## DEMI ECHANGEUR VIENNE-SUD sur A7 A REVENTIN-VAUGRIS

- ❖ Le projet de demi-échangeur sur A7 au sud de Vienne à Reventin-Vaugris, actuellement retenu, « Centre-compact », **n'est pas fonctionnel**. Ses caractéristiques géométriques ne sont pas adaptées à un bon écoulement des flux sur la RN7, la RD 131.  
De ce fait, les usagers - automobilistes de la RN7 et de la RD 131 - verront leurs **conditions de circulation matin et soir, fortement dégradées** par rapport à la situation actuelle.

## V Une Solution Sud Intermédiaire , « acceptable par tous »

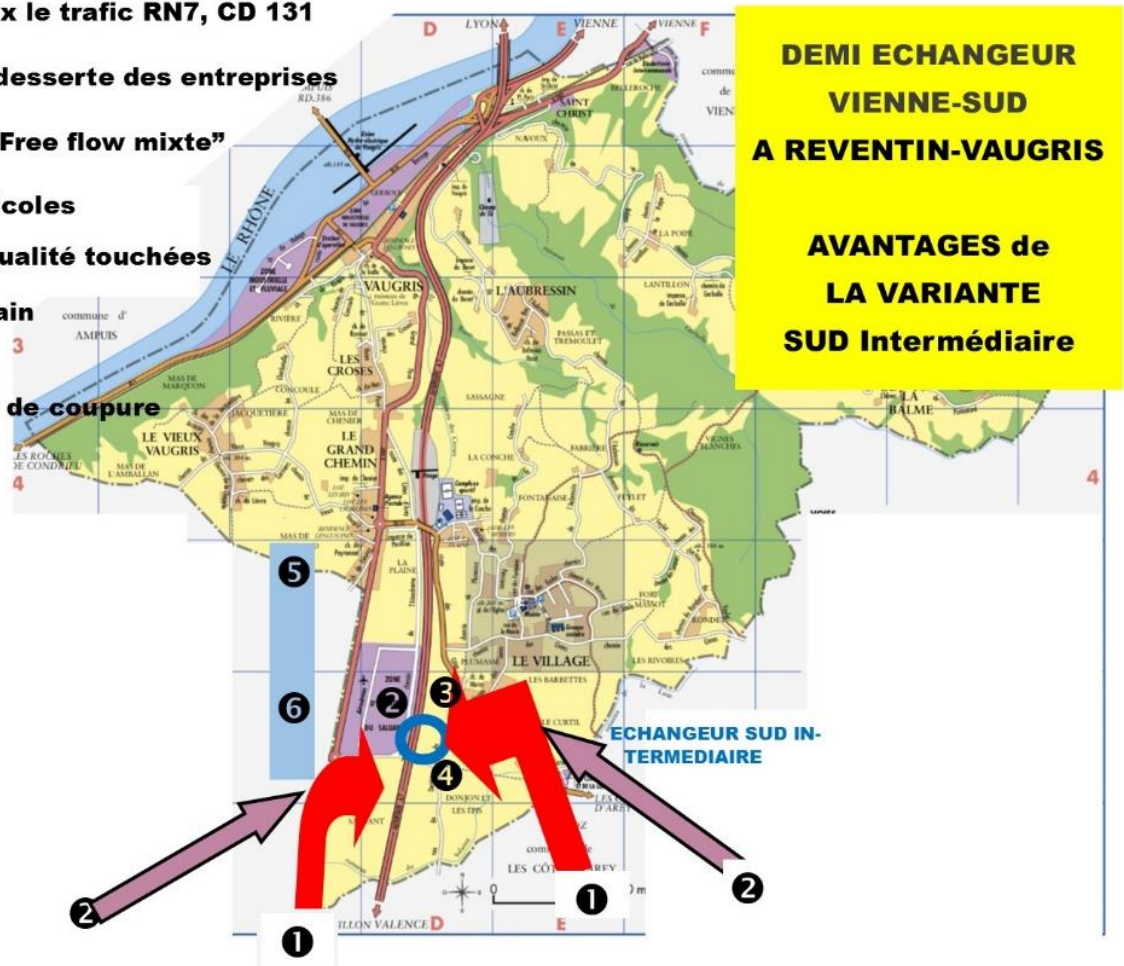
- ❶ elle **capte mieux les trafics** originaires du Sud, de l'Est et de l'Ouest qui composeront à près de 80% la clientèle de l'échangeur, et leur évite les ralentissements quotidiens au niveau du Grand Chemin.
- ❷ elle permet **une meilleure desserte des entreprises**, des zones économiques du Saluant et des communes voisines (Chonas, Côtes d'Are, St Clair du Rhône, de St Maurice l'Exil...).
- ❸ elle autorise la **mise en place du « free flow mixte »** qui limite les emprises sur la voie d'entrée, réduit les risques de bouchons et de remontée de file, en remplaçant les gares d'entrée par un simple portique et autorise les automobilistes à utiliser la totalité des gares de péage.
- ❹ elle est **acceptée par les agriculteurs locaux**, du fait d'une implantation sur des terres de moins bonne qualité, en particulier au niveau du parking de co-voiturage

❶ **Capte mieux le trafic RN7, CD 131**

❷ **Meilleure desserte des entreprises**

❸ **Autorise "Free flow mixte"**

❹ **Terres agricoles**

**de moindre qualité touchées**

❺ **Aucun riverain**

❻ **Aucun effet de coupure**
